改善箇所説明図

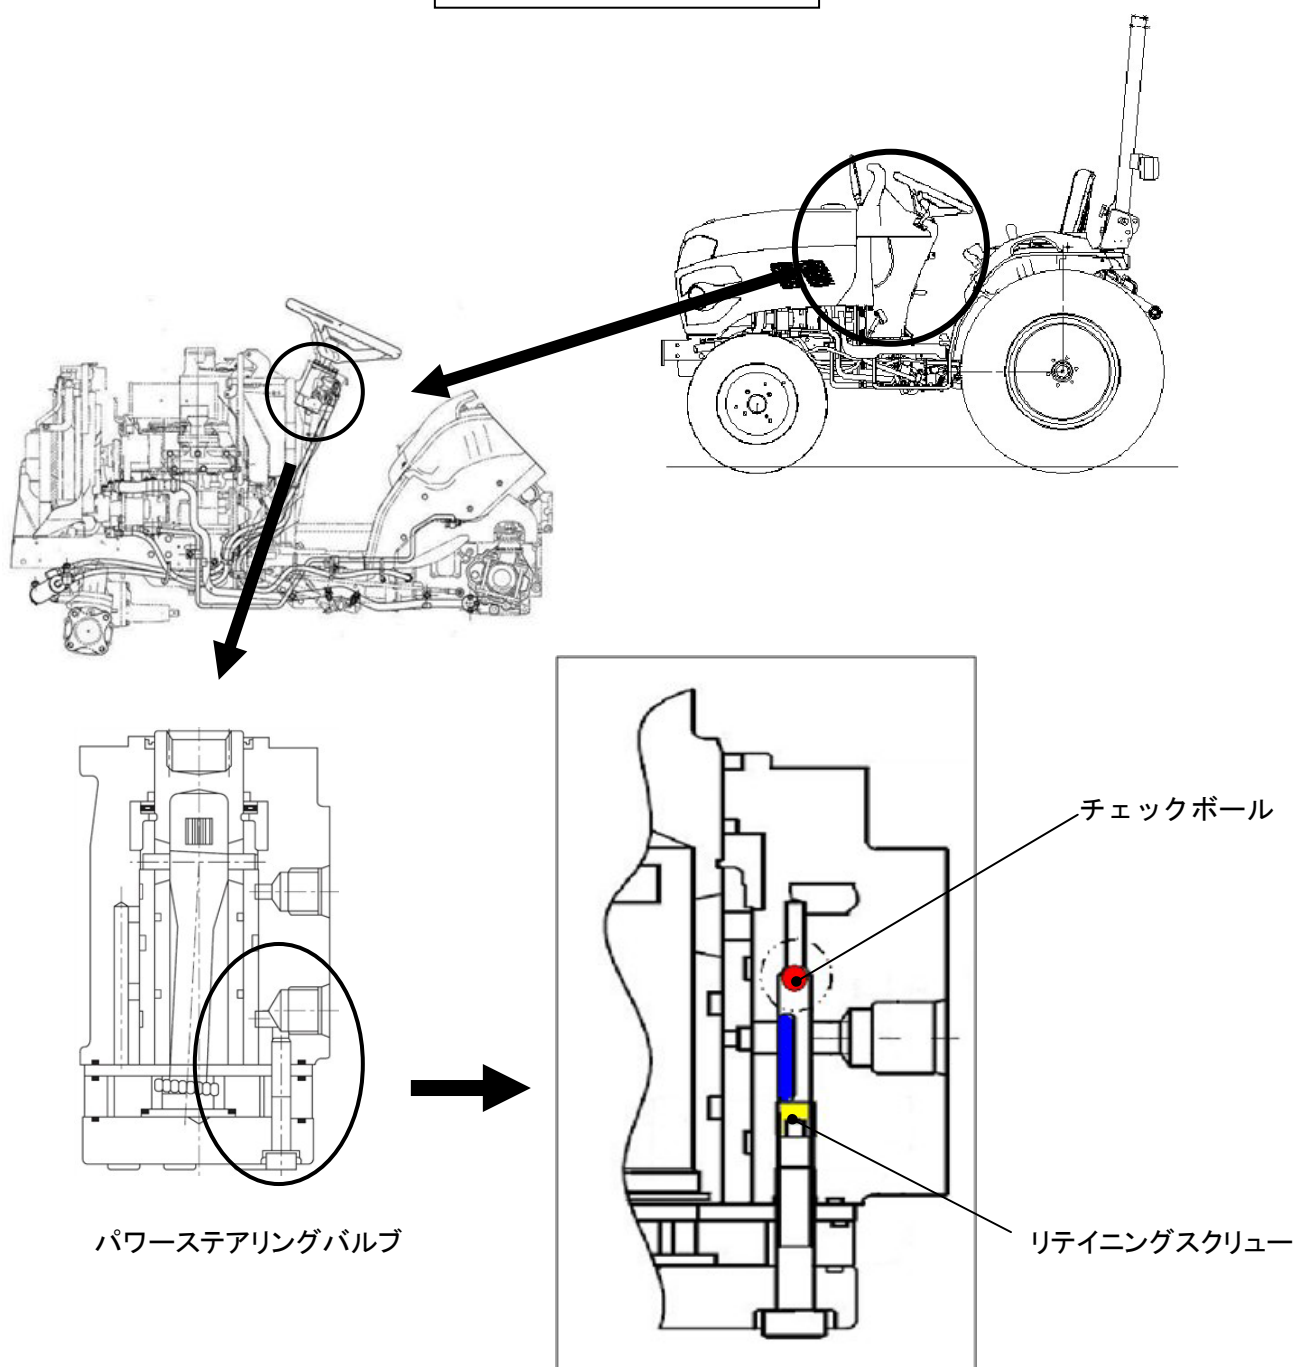
不具合発生箇所

かじ取装置のパワーステアリングバルブにおいて、内部のチェックボールを保持しているリテイニングスクリューの締め付け力が不足しているため、当該スクリューが緩み、チェックボールが油路内に脱落するものがある。そのため、操舵力が増大し、最悪の場合、かじ取操作が出来なくなるおそれがある。

全車両、パワーステアリングバルブのロット番号を確認し、対象ロット番号のものは、リテイニングスクリューを適切に締め付け、位置を確認する。

車両左側のダッシュボードサイドカバーの取り付けボルト頭に白色のペイントを塗布する。
